Endring av Detaljregulering for E6 Kvål - Melhus sentrum

PLANBESKRIVELSE

SAKS NR. 19/2493
VEDTATT I MELHUS KOMMUNESTYRE DEN 28.01.20 SOM SAK PS4/20

Figur 3: Utsnitt av gjeldende reguleringsplan og justert veggeometri rundt Lodbekken bru

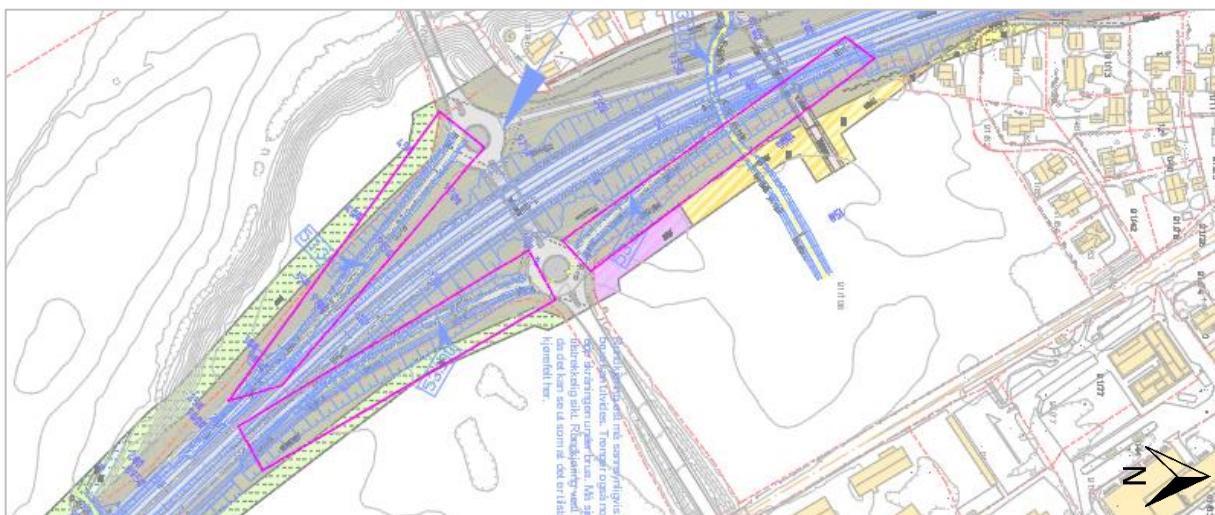
I gjeldende reguleringsplan vil det være nødvendig å rive eksisterende Lodbekken bru og bygge to nye bruer. Denne løsningen er svært ugunstig med tanke på miljø og anleggsgjennomføring. Ved å beholde eksisterende bru unngår man å bygge en ny bru og rive eksisterende. Dette gir vesentlig mindre CO₂-utslipp enn regulert løsning. Ved å beholde eksisterende bru vil det også bli vesentlig enklere trafikkavvikling i anleggsfasen som vil minimere ulempene for trafikantene. Detaljprosjektering viser at det er mulig å bevare eksisterende bru, og bygge en ny bru ved siden av. Dette medfører behov for reguleringsendringer som er beskrevet i dette kapitlet.

Mot øst etableres ny brukonstruksjon parallelt med eksisterende Lodbekken bru for nordgående trafikk. I plankartet gjøres det endringer i både vertikalnivå 2 og 3. I vertikalnivå 2 justeres juridisk linje bru i henhold til ny brukonstruksjon, flyttet noe mot nord-øst i forhold til gjeldende plan. I vertikalnivå 3 justeres det tilsvarende.

Endringen medfører, som nevnt ovenfor, positive konsekvenser: Mindre ulemper for trafikk i anleggsfasen og miljømessige besparelser. Endringer under brua vedrørende GT1/driftsveg og Lodbekken mot øst beskrives nærmere i kapittel 4.6.1.

Figur 4: Utsnitt av gjeldende reguleringsplan og justert veggeometri rundt Melhus-krysset

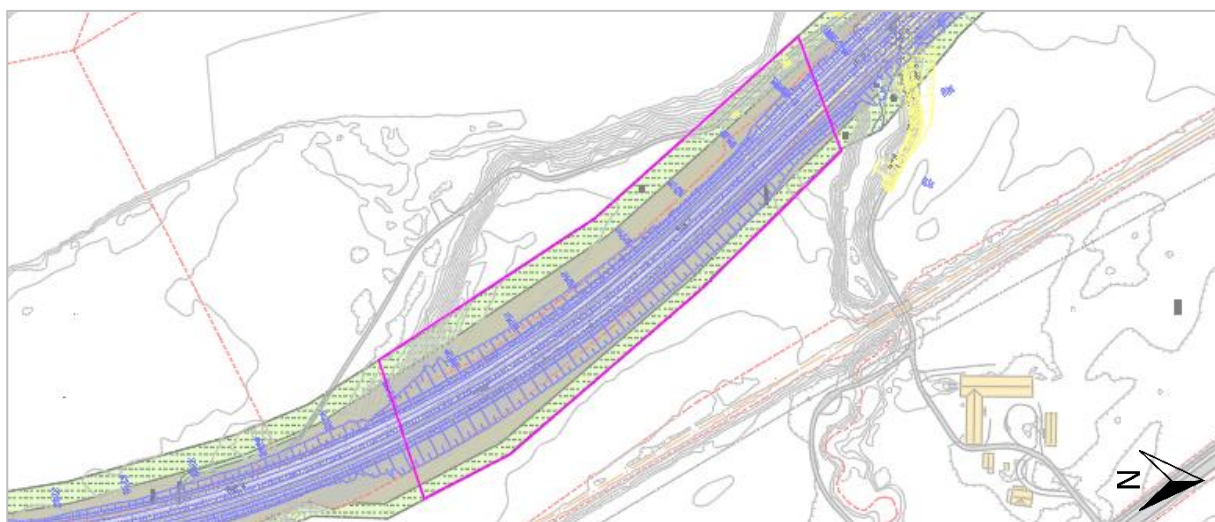
I forhold til gjeldende plan er horisontalgeometrien på E6 justert noe fra Melhus-krysset mot plangrensen i nord-vest. Dette for å tilfredsstille siktkrav gjennom Melhus-krysset samt i forbindelse med bevaring av eksisterende Loddbekken bru. Samtidig er vegprofilet utvidet som følge av krav til grøfteutforming i henhold til håndbok N200. Dette utløser behov for mindre endringer på tilhørende ramper i Melhus-krysset, hvor rampene må etter-justeres i henhold til ny prosjektert veg.

Rampene opprettholder samme bredder som i gjeldende plan, men må legges noe lenger mot nord-øst for å unngå konflikt med skråningsutslaget til E6. Dette gjelder tre av fire ramper, henholdsvis rampe mot nord-øst, sør-øst og sør-vest. Rampene justeres mot nord/nord-øst for å tilpasse justeringer av selve E6. Som følge av endringen av rampen i nord-øst medfører skråningsutslag at formålsgrensen mellom o_SVG11 og L7 forskyves tilsvarende mot nord-øst. For å opprettholde regulert anleggsbelte på 10 m, må L7-området og tilstøtende bygge- og anleggsområde flyttes opp til 7 m utenfor opprinnelig plangrense.

Endringen medfører ikke vesentlige konsekvenser, annet enn noe midlertidig og permanent beslag nord-øst for avkjøringsrampe opp mot Melhus-krysset, som i eksisterende plan er regulert til LNFR-område (samt et smalt belte som ikke inngår i gjeldende planen).

Figur 7: Utsnitt av gjeldende reguleringsplan og justert veggeometri rundt Øya

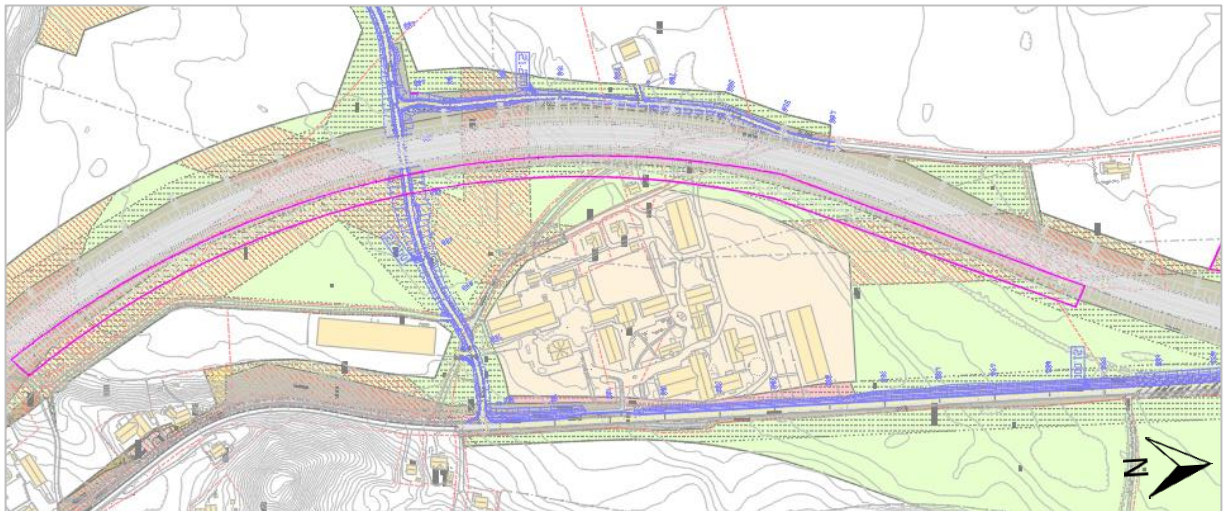
Forbi Øya på østsiden av ny E6, fra ca. profil 4300 til 3250 er det foreslått etablert støytiltak med kombinasjon voll og skjerm. På den respektive strekningen justeres derfor formålsgrensen mellom annen veggrunn – grøntareal og LNFR (L3 og L4) opp mot 13 m mot øst i forhold til gjeldende reguleringsplan. Dette sikrer tilstrekkelig areal for å etablere støyvoll eller skjerm, eventuelt en kombinasjon – og tilfredsstillende støyforhold på Øya. Anlegg- og riggområde justeres tilsvarende, men hensyntar bebyggelsen sør på eiendom 81/3 i ca. profil 3850. For støykart og ytterligere beskrivelse av foreslåtte tiltak vises det til vedlagt støyrapport.

Figur 8: Utsnitt av gjeldende reguleringsplan og justert veggeometri rundt Søberg

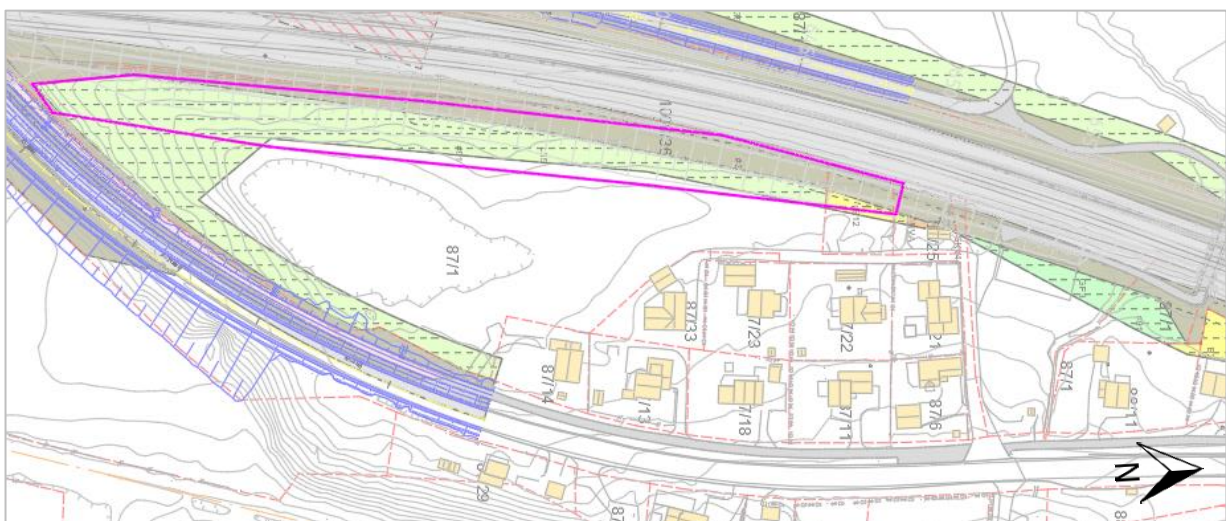
Ved Søberg nordvest langs eiendom 87/1 utvides plangrensen opp til 6 m mot øst for å etablere langsgående støyskjermer og voll på østsiden av ny E6. For å ha tilstrekkelig areal for etablering av tiltaket reguleres et 3 m belte utenfor annen veggrunn - grøntareal med LNFR-formål samt rigg- og anlegg. Forbi pumpehuset (BVA) er det tiltenkt å etablere støttemur/støyskjerm for å unngå konflikt med anlegget. For støykart og ytterligere beskrivelse av foreslåtte tiltak vises det til vedlagt støyrapport.

Figur 10: Utsnitt av gjeldende reguleringsplan og justert veggeometri rundt lokalveg/adkomst til gnr./bnr. 82/3 og 82/4

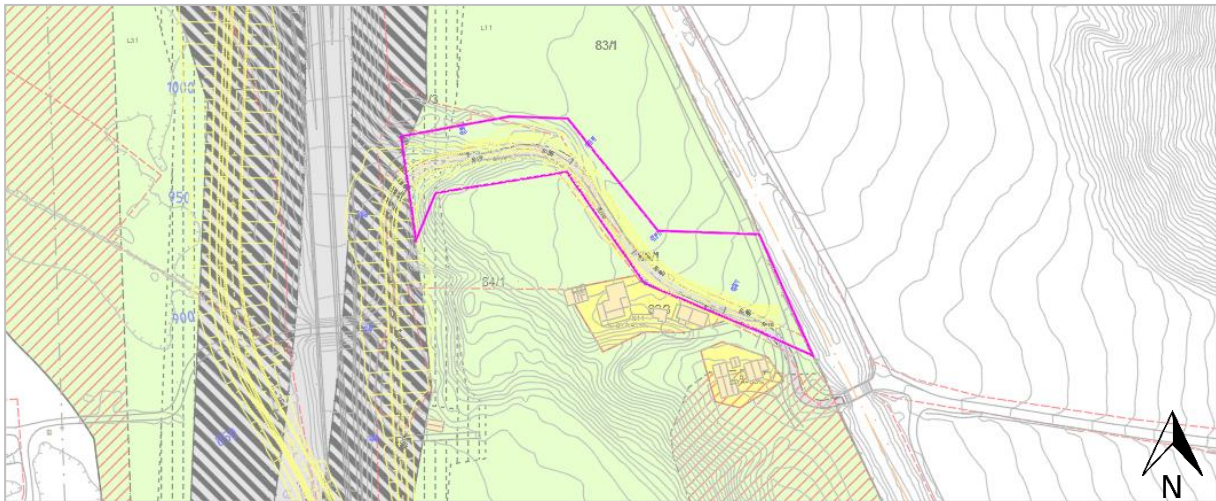
For lokalvegen som blant annet sikrer adkomst til gnr./bnr. 82/3 og 4 er det ønskelig å utvide bredden i forhold til dagens situasjon for å sikre tilstrekkelig bredde. Prosjektet grøfteprofil for utvidet veg i dagens trasé viser at skråningsutslaget vil gå utover tilstøtende jordbruksareal i sør. Det foreslås derfor å flytte vejen noe mot nord.

De siste 125 m av vejen inn mot E6 i vest forskyves opp til 3 m mot nord. Skråningsutslaget forutsettes, som i gjeldende plan, etablert i tilstøtende L-områder, henholdsvis L11 i nord og L5 i sør. Videre mot Kvålsvegen i øst justeres de siste 70-80 m av vejen også lenger nord. Dette gjøres for å flytte trafikken langs lokalvegen lenger unna bebyggelsen innenfor B11 og B10. Tilhørende anlegg- og riggområde justeres tilsvarende. Dagens adkomst inn til bebyggelsen bevares, og det reguleres inn annen veggrunn – grøntareal mellom ny og eksisterende veg for å sikre rom for justeringer i detaljprosjektering.

Endringen vil medføre økt midlertidig beslag av areal langs begge sider av veien. Fra L5- og L11-området vil det i tillegg beslaglegges areal permanent som følge av utvidelse av veien. De positive konsekvensene omfatter en bredere veg enn dagens situasjon, og man legger skråningsutslag i dagens krattskog, fremfor å legge permanent skråningsutslag i tilstøtende dyrka mark. Samtidig vil man skåne eksisterende bebyggelse mot trafikk langs veien.

Figur 11: Utsnitt av gjeldende reguleringsplan og justert veggeometri rundt GS-bru Melhus

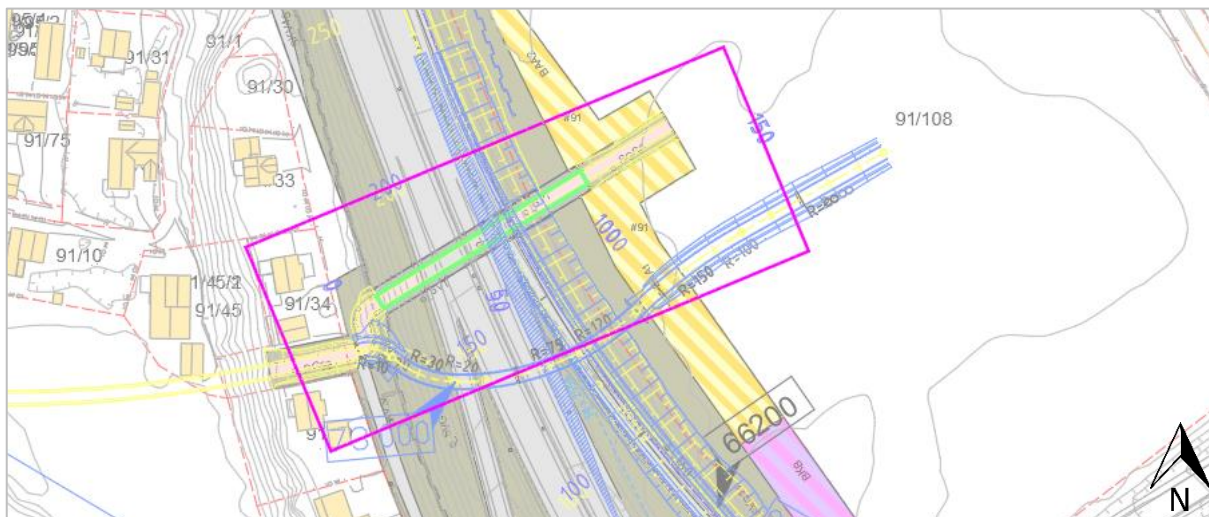
I detaljprosjektering er det avdekket at regulert plassering av G/S-bru over E6 ved Melhus er utfordrende, hvor det er umulig å oppnå tilfredsstillende sikt for E6. Plassering i gjeldende reguleringsplan ansees også som uheldig i forhold til tilknytning mot eksisterende infrastruktur i vest.

Det foreslås at brua justeres og flyttes ca. 40 m mot sør, og legges med en kurve med $R = 120$ m over E6. Dette tilrettelegger for bedre tilknytning mot eksisterende infrastruktur og tilfredsstillende krav til sikt på ny E6. I nytt plankartet gjøres det endringer både i vertikalnivå 2 og 3. Juridisk linje bru og o_SGS8 (G/S-brua) med tilhørende sidearealer av annen veggrunn, flyttes i ny trasé mot sør. Dette medfører endringer i BAA1, BAA2 og o_SVG14, hvor inndelingen av områdene flyttes som følge av ny trasé for G/S-bru. I vertikalnivå 3 justeres o_SGS8 og o_SVT tilsvarende, innenfor ny trasé for juridisk linje bru. Støyskjerm flyttes og tilpasses ny trasé for brua.

Som følge av flytting av brua er det i tillegg behov for ca. 150 m² mer midlertidig erverv vest for gjeldende plan. Byggegropp i forbindelse med etablering av GS-brua vil gi behov for midlertidig flytting av veien, og derav behov for midlertidig erverv inn på eiendommene. Planområdet utvides som følge av dette mot eiendommene i vest. I det utvidede området reguleres formål fra Områdeplan Melhus sentrum; kjøreveg, annen veggrunn – tekniske anlegg, boligbebyggelse samt byggegrense. Midlertidig anlegg- og riggområde reguleres inn på det utvidede området.

Det vurderes at endringen medfører bedre tilknytning mot eksisterende infrastruktur og tilfredsstillende siktforhold betraktes som positive konsekvenser av endringen, noe som blant annet kan sees i sammenheng med trafiksikkerhet. GS-brua vil også være i samsvar med pågående prosess for Områdeplan for Melhus sentrum.

Figur 12: Utsnitt av gjeldende reguleringsplan og justert veggeometri rundt GS-veger på Øya

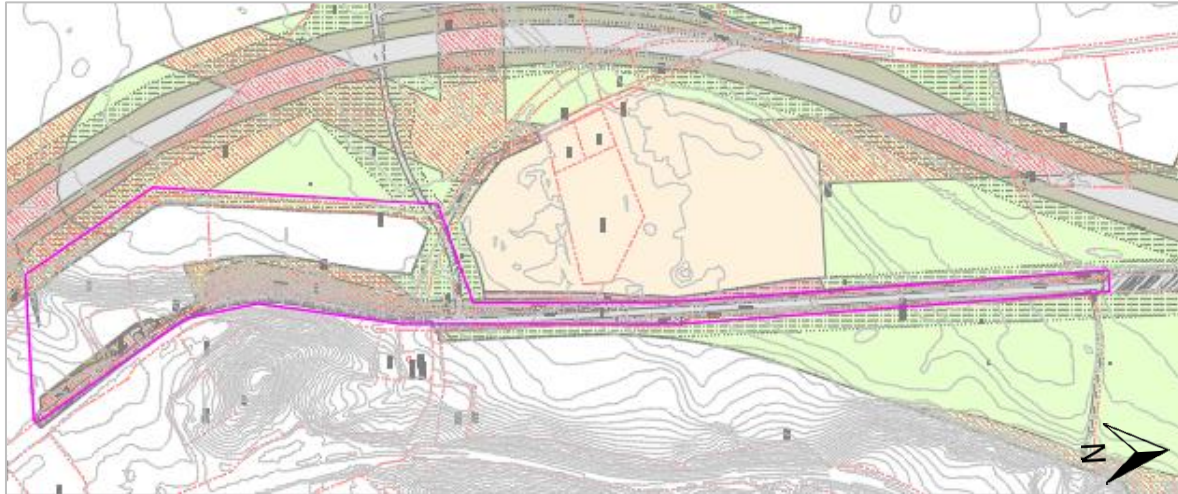
Gang- og sykkelvegene på Øya i vedtatt plan medfører delvis store fyllinger, inngrep og forringelse av tilstøtende eiendommer og en reduksjon av fartsgrensen fra 70 til 40 km/t – ettersom det strekningsvis er regulert for kantstein mellom GS-veg og kjøreveg.

Endringene innebærer at o_SGS10 tas ut av plankartet i sin helhet. o_SGS12 beholdes samt deler av o_SGS11 – som sikrer tilbud til gnr./bnr. 79/12 og 16. Forbindelsen til holdeplass o_SKH1 og 2 ivaretas, og det foreslås å lede gang- og sykkelvegtrafikk langs eksisterende gang- og sykkelveg i området fra YX til Øya videregående skole. Dette ansees som en mer trafiksikker løsning enn regulert løsning, ettersom det ikke vil være konflikt mellom gående/syklende og kryssende biltrafikk. I plankartet reguleres eksisterende gang og sykkelveg inn i plankartet (o_SGS10 i planforslag).

Ettersom o_SGS10 tas ut av plankartet er det ikke behov for beltet med annen veggrunn – grøntareal (o_SVG36) som tidligere var tenkt benyttet til skråningsutslag for ny gang- og sykkelveg. o_SVG36 snevres derfor inn i takt med eiendomsgrenser tilhørende eksisterende E6. Dette medfører at ca. 4 daa av eiendom 79/8 tilbakeføres til LNFR-formål, og ca. 0.4 daa av eiendom 78/6 tilbakeføres til boligformål. Tilhørende rigg- og anleggsområde justeres tilsvarende.

Fra Øya VGS og nord til o_SKF4 justeres GS-veg ca. 0.5 m mot vest. Sammenligner man gjeldende reguleringsplan med kartgrunnlag for vegnettet kan man ikke benytte eksisterende veg og etablere en 3 m rabatt mellom kjøreveg og GS-veg. GS-vegen justeres derfor for å ha tilstrekkelig rom for å etablere en tilstrekkelig rabatt på 3 m.

Figur 13: Utsnitt av gjeldende reguleringsplan og justert veggeometri rundt kulvert på Søberg

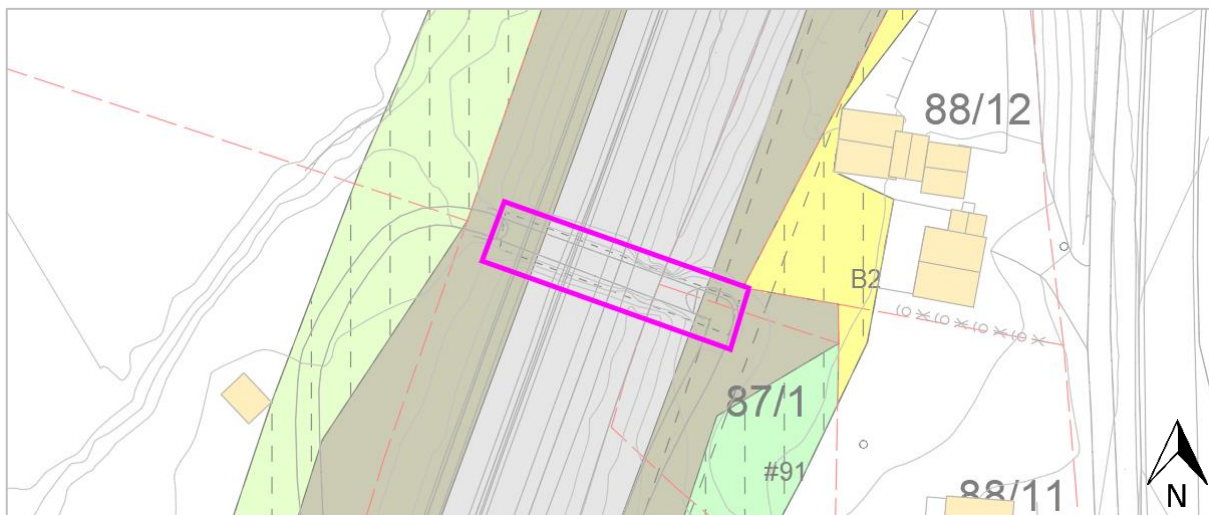
Den vesentlige bruken av kulverten under E6 ved Søberg er turformål, og kulverten er flomutsatt på grunn av lite høydeforskjell mellom kulverten og elva. Kulverten er også flomutsatt som følge av snøsmelting fra øst. Ved ny E6 justert mot vest, se kapittel 2.1, klarer man ikke å opprettholde overdekningen. Det var heller ikke mulig å opprettholde nødvendig overdekning i eksisterende plan. Eksisterende veg må rives opp, og en videreføring av kulverten innebærer at man må bygge en ny, ytterligere senket kulvert. Dette vil gjøre kulverten enda mer flomutsatt, samtidig som man må tilpasse tilhørende vegger fra både vest og øst, som også vil gi utfordringer i forhold til høydeforskjeller (ved senket kulvert).

Det vurderes som lite hensiktsmessig å re-etablere kulverten på et lavere nivå, enda mer flomutsatt enn dagens kulvert. Det foreslås derfor å fjerne kulverten, og juridiske linjer for kulvert tas derfor ut av plankartet. For turgåere vil dette medføre en lenger, alternativ rute om man skal krysse E6. Dette innebærer at man fra øst-siden av E6 må følge GS-veg (o_SGS7) langs Melhusvegen over Hofstadtunnelen og videre langs driftsvegen (SKV40). For etablering av støyvoller vil fjerning av kulvert være positive. Ved å opprettholde kulverten og tilhørende vegger ville det vært nødvendig å flytte den østlige vegen for å unngå konflikt med fremtidig støyvoll, noe som ville resultert i et ytterligere arealbeslag av eiendom 87/1 utover hva som er regulert i gjeldende plan.

Figur 14: Utsnitt av gjeldende reguleringsplan og justert veggeometri rundt gnr./bnr. 87/1

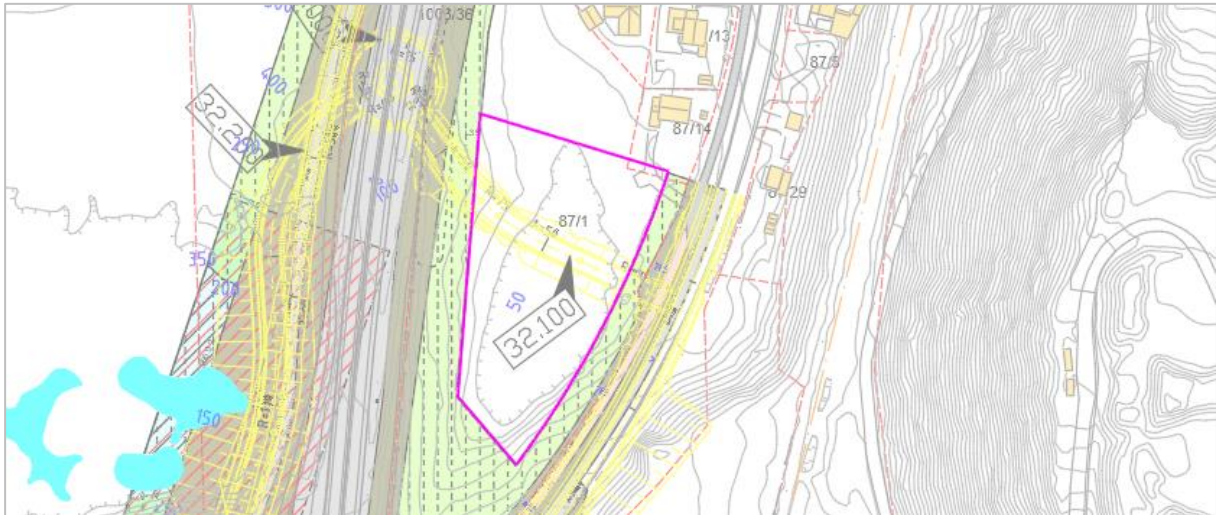
Som følge av at det skal bygges nytt løp ved siden av Hofstadtunnelen vil det i anleggsfasen være nødvendig å håndtere trafikk på E6 og lokalveg. Det er derfor ønskelig å etablere en midlertidig rundkjøring nord for Hofstadtunnelen, med interimsveg fra dagens lokalveg gjennom gnr./bnr. 87/1. Dette vil løse trafikkavviklingen gjennom Hofstad i anleggsfasen, med minst mulig ulemper for trafikantene.

Trasé for interimsveg er tiltenkt etablert utenfor eksisterende plangrense. Etter møte mellom Nye Veier, PEAB og Melhus kommune ble det enighet om å inkludere arealet i reguleringsplanen og dermed utvide plangrensen. For det utvidede området, ca. 5.3 daa utover gjeldende plan, er det tenkt å heve arealet for å legge til rette for landbruksareal.

I plankartet utvides derfor LNFR-formål fra dagens lokalveg mot vest inntil ny E6. Formålsgrensen, og ny plangrense, trekkes fra lokalveg i eiendomsgrensen mellom 87/1 og 14, til den møter eksisterende grense. Arealet tildeles egne formålsgrenser og skilles ut fra tilstøtende L35-område. Dette gjøres for å tildele arealet et unikt formålsnavn (L18) for å kunne knytte egne bestemmelser til området. Midlertidig anlegg- og riggområder legges i flukt over L18-området (#91_5).

Figur 15: Utsnitt av gjeldende reguleringsplan og justert veggeometri rundt gnr./bnr. 90/25 og 88

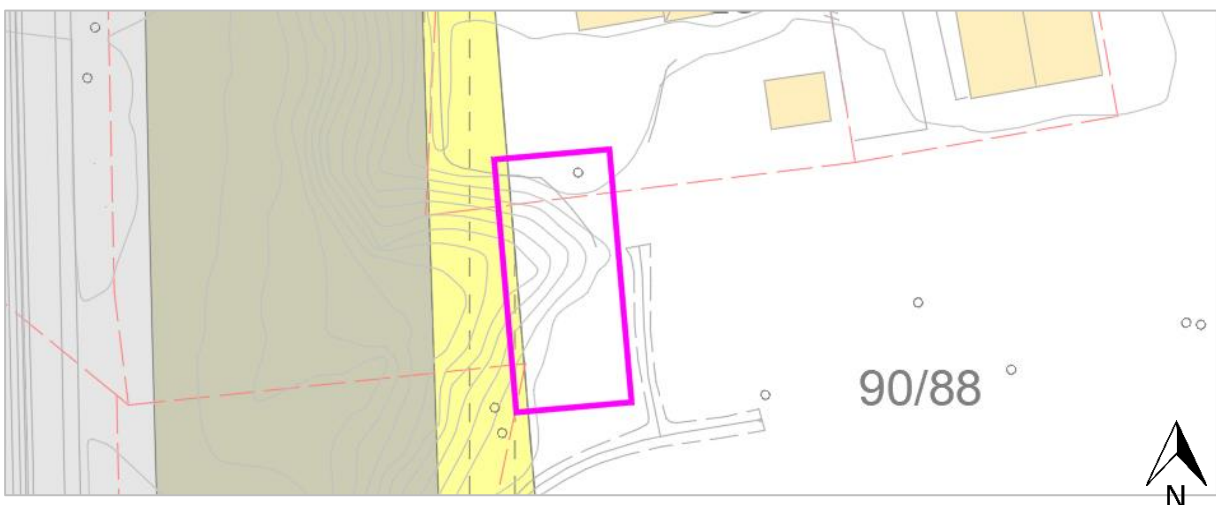
Ved profil 7500 ligger det et «søkk» på øst-siden av E6, delvis innenfor gjeldende reguleringsplan. Fra regulert veg opp mot tilstøtende, flatt parti i øst stiger terrenget fra kote 15 til 25. Fra et geoteknisk perspektiv er det derfor gunstig å heve terrenget i dette området, noe som samtidig åpner muligheter for å utvide nærliggende jordbruksareal i øst.

Tilstøtende område er i dag uregulert jf. www.kommunekart.com. I kommuneplanens arealdel er området avsatt til boligbebyggelse. Det foreslås derfor å utvide beltet med boligbebyggelse, B1, fra gjeldende reguleringsplan. Formålsgrensen, og derav plangrensen, justeres derfor mot øst basert på terrenget (kote 25). Tilhørende anlegg- og riggområde justeres tilsvarende. Heving av terreng sikres i bestemmelsene, se kap. 2.4.1.

Endringen gir positive konsekvenser (som nevnt ovenfor): Bedre geotekniske forhold og muligheter for å utvide eksisterende jordbruksarealer i øst (se også kapittel 4.4.5 for konsekvenser/tiltak).

Figur 17: Utsnitt av gjeldende reguleringsplan og justert veggeometri rundt Kvålsbekken under Øverkvålsbrua

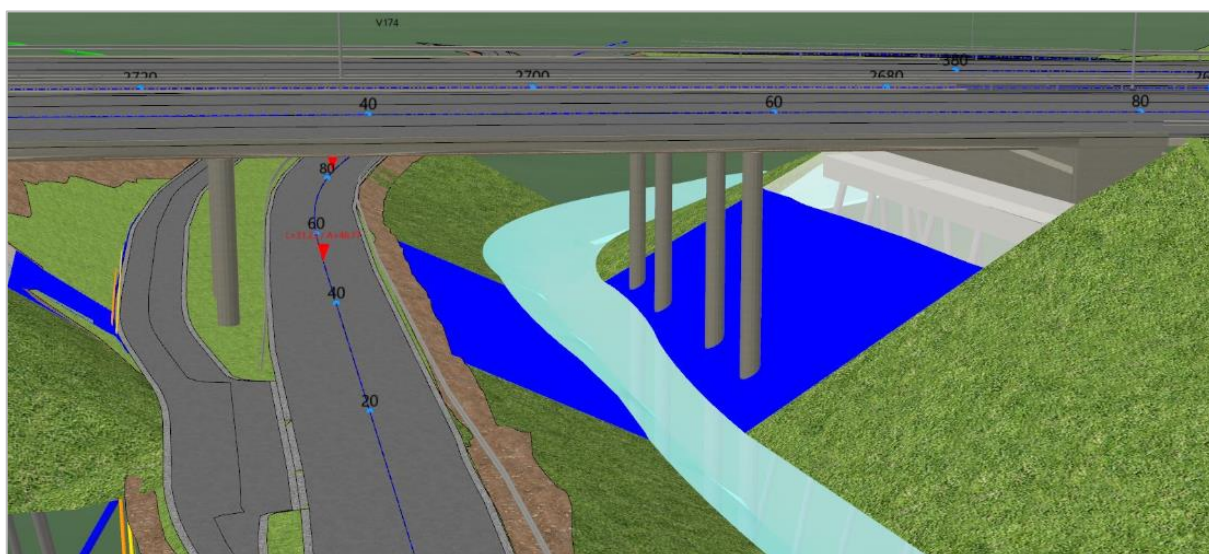
Det er nødvendig med mindre tiltak og justeringer av Kvålsbekken i forhold til gjeldende reguleringsplan i forbindelse med etablering av Øverkvålsbrua og endringer av veger/GS-veger, både i midlertidig og permanent fase.

I midlertidig fase er det nødvendig å legge Kvålsbekken i Ø2000 betongrør i ca. 70 m i forbindelse med peling for Øverkvålsbrua og midlertidig omlegging av Bennavegen, se lilla polygon i figuren under som viser området for omlegging. I permanent fase vil bekken re-etableres til åpent bekkeløp som ved dagens situasjon.
